N/Réf. : SGL40011_728_PU

SAINT-GILLES. Parvis de Saint-Gilles Chaussée de Waterloo, à hauteur des n°57/64 - 59/68

DEMANDE DE PERMIS D'URBANISME: Réfectionner la chaussée de Waterloo, au droit du Parvis, qui malgré sa réfection il y a peu de temps se dégrade prématurément. La dégradation est accélérée par une inéquation entre le type de trafic et le choix des matériaux mis en œuvre

Avis de la CRMS

Situation actuelle du parvis et de la section de la chaussée de Waterloo. Photo CRMS 2024

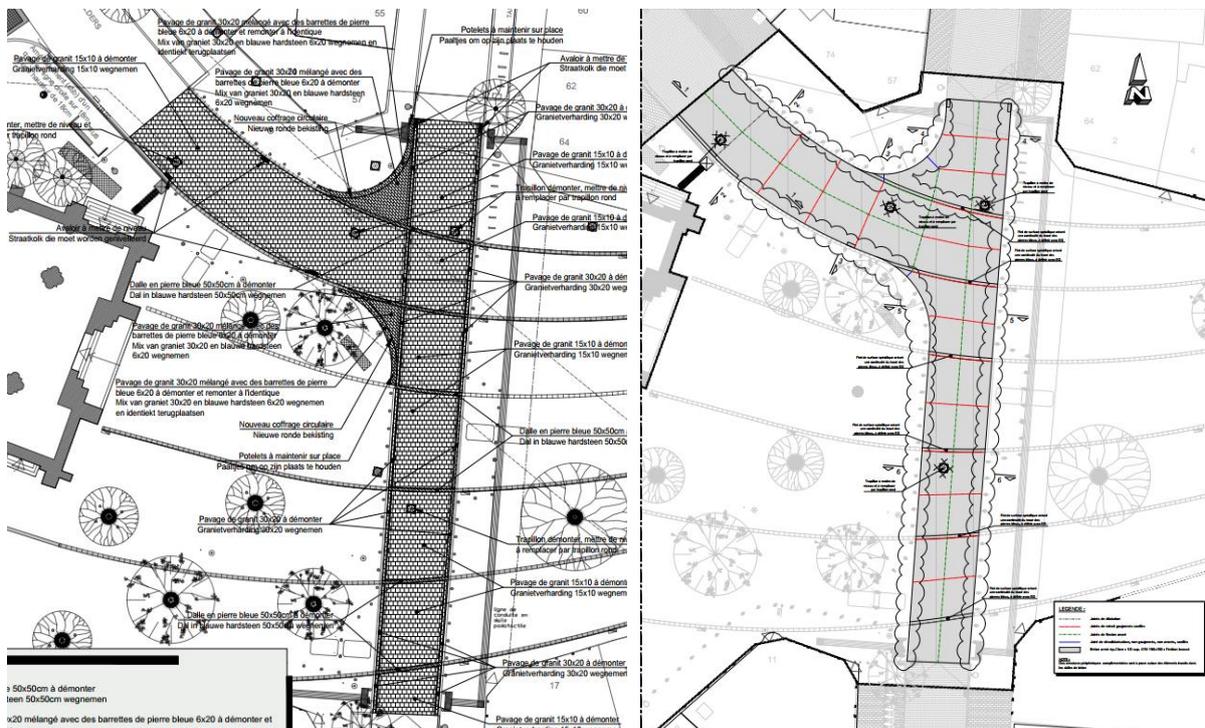
La CRMS souscrit aux modifications proposées. Les interventions permettront de remédier aux dégradations existantes et futures, tout en restant relativement sobres et de faible impact au regard des enjeux patrimoniaux et paysagers du parvis Saint-Gilles. La Commission rappelle toutefois que dans ses avis de 2015 et 2016¹, elle avait formulé ses craintes sur la difficulté de la mise en œuvre et les possibilités d'entretien du revêtement, et demandé d'être particulièrement attentif à la qualité de la mise en œuvre : « *En ce qui concerne le revêtement prévu, le choix des matériaux apparaît intéressant. Cependant, la CRMS s'interroge sur la difficulté de mise en œuvre et sur les possibilités d'entretien d'un tel revêtement qui semble assez fragile. En effet, la complexité de ce type de revêtement pourrait assez vite se dégrader ou être abîmée par des réparations de fortune (travaux aux impétrants, charroi lourd du marché, etc.). La Commission demande en tout état de cause d'être attentif à cet aspect car la qualité de la mise en œuvre et la régularité de l'entretien sont déterminantes pour la réussite du nouvel aménagement et sa durabilité dans le temps. La CRMS s'interroge, par ailleurs, sur la réalisation, parfois mal maîtrisée, des raccords entre le nouvel aménagement et les aménagements et revêtements déjà existants* »²
